常州强力光电材料有限公司
年产 12000 吨环保型光引发剂、年产 50000 吨 UV-LED
高性能树脂等相关原材料及中试车间项目（2.3.2 期）
一般变动环境影响分析

常州强力光电材料有限公司

2026 年 1 月

图 2.2-26 实际建成后废气处理工艺流程图

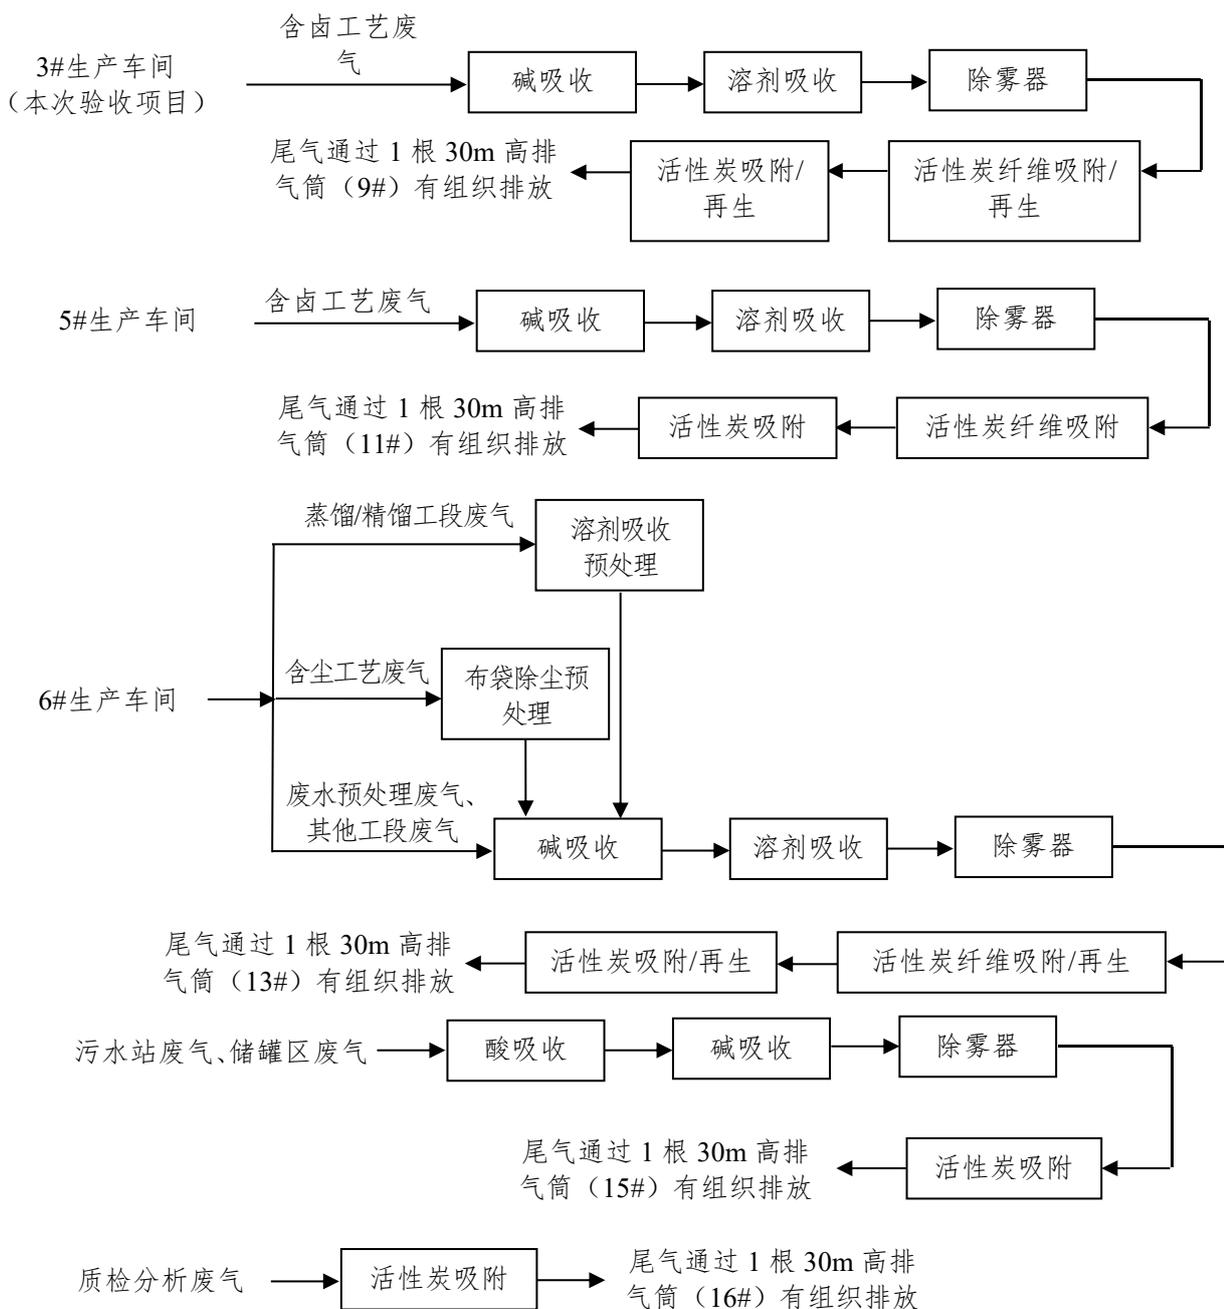
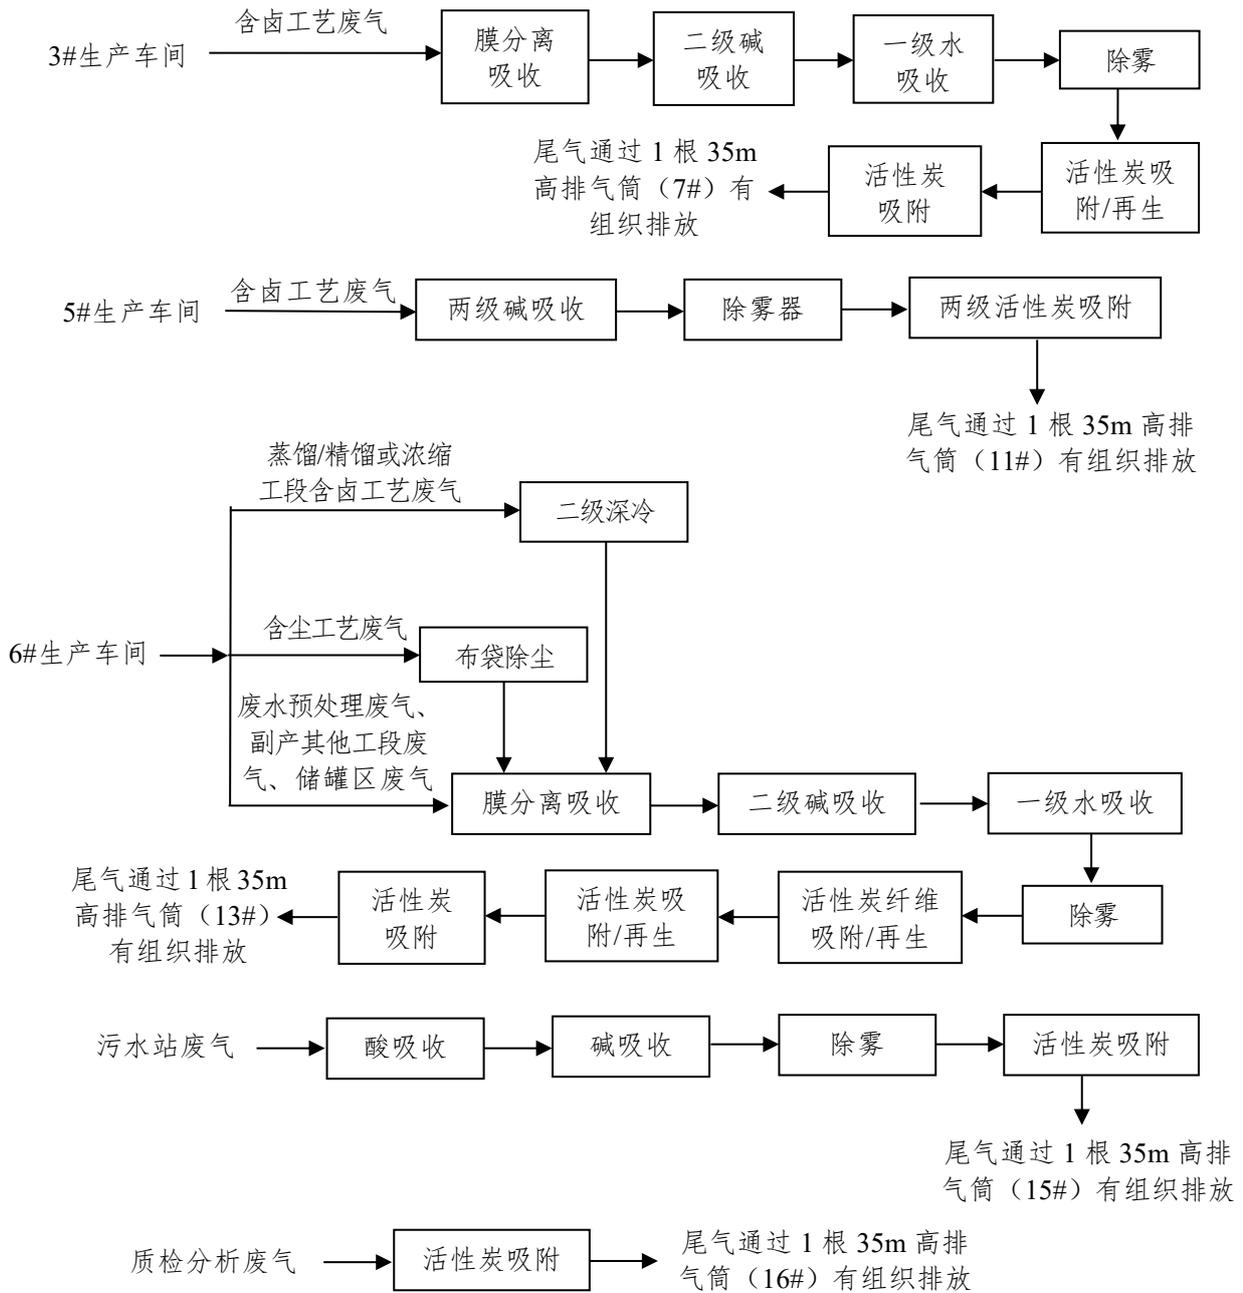
原环评中，含卤工艺废气经收集后，采用碱吸收+溶剂吸收+除雾+活性炭纤维吸附+活性炭吸附处理，尾气通过 1 根 30m 高排气筒(9#)有组织排放。

实际建成后，①本次验收产品含卤工艺废气经收集后，采用膜分离吸收+二级碱吸收+一级水吸收+除雾+活性炭吸附/再生+活性炭吸附处理，尾气通过 1 根 35m 高排气筒（7#）有组织排放；②较原环评，原 7#排气筒高度由 30m 调整为 35m。总体而言，实际建成后，废气处理措施较原环评更能满足原环评及批复要求，实现达标排放。

原环评中，含卤工艺废气经收集后，采用碱吸收+溶剂吸收+除雾+活性炭纤维吸附+活性炭吸附处理，尾气通过 1 根 30m 高排气筒(11#)有组织排放。

实际建成后，①含卤工艺废气经收集后，采用二级碱吸收+除雾+两级活性炭吸附处理，尾气通过 1 根 35m 高排气筒（11#）有组织排放；②较原环评，原 11#排气筒高度由 30m 调整为 35m。总体而言，

原环评中，①工艺废气（含尘废气经布袋除尘预处理、蒸馏/精馏或浓缩工段废气经溶剂吸收预处理）及废水预处理废气采用碱吸收+溶剂吸收+除雾+活性炭纤维吸附+活性炭吸附处理，尾气通过1根30m高排气筒（13#）有组织排放；②储罐区废气经酸吸收+碱吸收+活性炭吸附处理，尾气通过1根30m高排气筒（15#）有组织排放。

实际建成后，①工艺废气（含尘废气经布袋除尘预处理、蒸馏/精馏或浓缩工段废气经二级深冷预处理）与废水预处理废气、其他工段废气、储罐废气一并通过膜分离吸收+二级碱吸收+一级水吸收+除雾+活性炭纤维吸附/再生+活性炭吸附/再生+活性炭吸附处理，尾气通过1根35m高排气筒（13#）有组织排放；②较原环评，原12#、13#排气筒高度由30m调整为35m。总体而言，实际建成后，废气处理措施较原环评更能满足原环评及批复要求，实现达标排放。

原环评中，污水站废气经酸吸收+碱吸收+除雾+活性炭吸附处理，尾气通过1根30m高排气筒（15#）有组织排放。

实际建成后，污水站废气处理措施不变，原15#排气筒高度由30m调整为35m。总体而言，实际建成后，废气处理措施较原环评更能满足原环评及批复要求，实现达标排放。

原环评中，质检分析废气经收集后，采用活性炭吸附处理，尾气通过1根30m高排气筒（16#）有组织排放。

实际建成后，质检分析废气处理措施不变，原16#排气筒高度由30m调整为35m。

图 2.1-2 废水预处理一工艺流程图

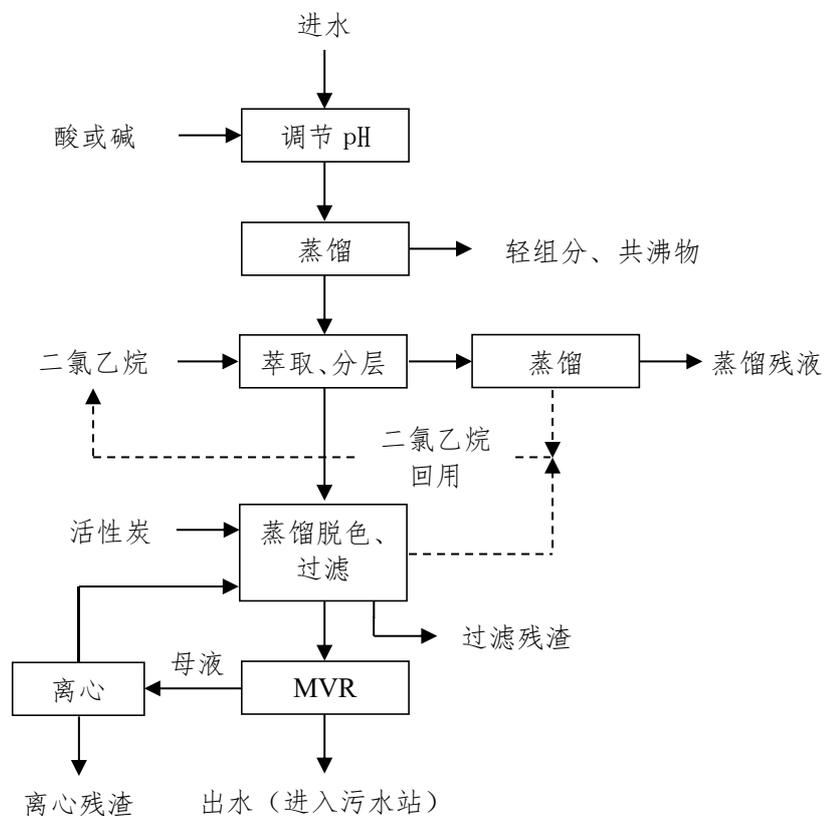
原环评中，酸性和碱性工艺废水需经调节 pH、蒸馏、萃取分层、脱色过滤、MVR、离心等工序预处理，中性工艺废水需经蒸馏、脱色过滤、MVR、离心等工序预处理，出水进入后续生化等处理单元。1#污水站处理工艺为综合调节池+混凝沉淀池+水解酸化池+UASB+A/O+二沉池+超滤膜过滤系统+RO 膜过滤系统，2#污水站处理工艺为综合调节池+混凝沉淀池+水解酸化池+UASB+A/O+二沉池。

实际建成后，酸性和碱性工艺废水需经调节 pH、蒸馏、萃取分层、脱色过滤、三效蒸发、离心等工序预处理，中性工艺废水需经蒸馏、脱色过滤、三效蒸发、离心等工序预处理，出水进入后续生化等处理单元。1#污水站处理工艺为综合调节池+混凝沉淀池+水解酸化池+UASB+A/O+SBR+超滤膜过滤系统+RO 膜过滤系统，2#污水站处理工艺为综合调节池+混凝沉淀池+水解酸化池+UASB+A/O+SBR。工艺废水预处理工艺中“MVR”调整为“三效蒸发”，1#及 2#污水站“二沉池”调整为“SBR”，处理单元得到强化，废水处理水平能够满足原环评要求。

图 2.1-4 原环评中含氮磷废水处理工艺流程图

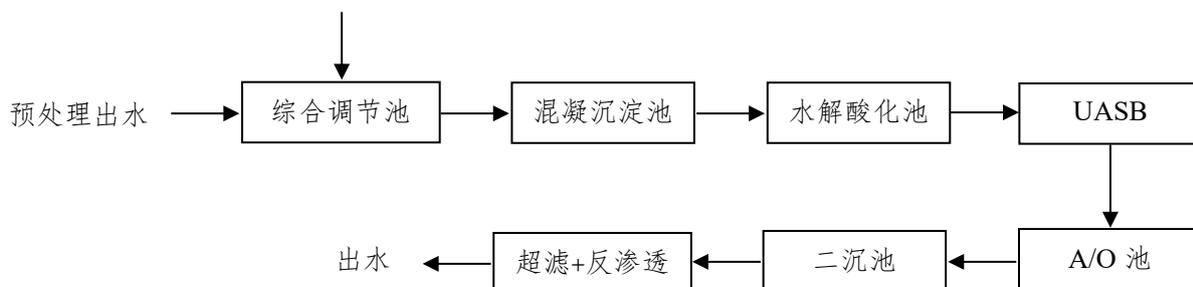
实际建成后，①公司本着节约水资源的原则，纯水制备系统排水去向变更为回用于厂内 2#循环冷却系统补水。②工艺废水预处理工艺中“MVR”调整为“三效蒸发”，1#污水站及 2#污水站中“二沉池”处理工艺调整为“SBR”，处理单元得以强化，废水处理工艺能够满足原环评及批复要求。
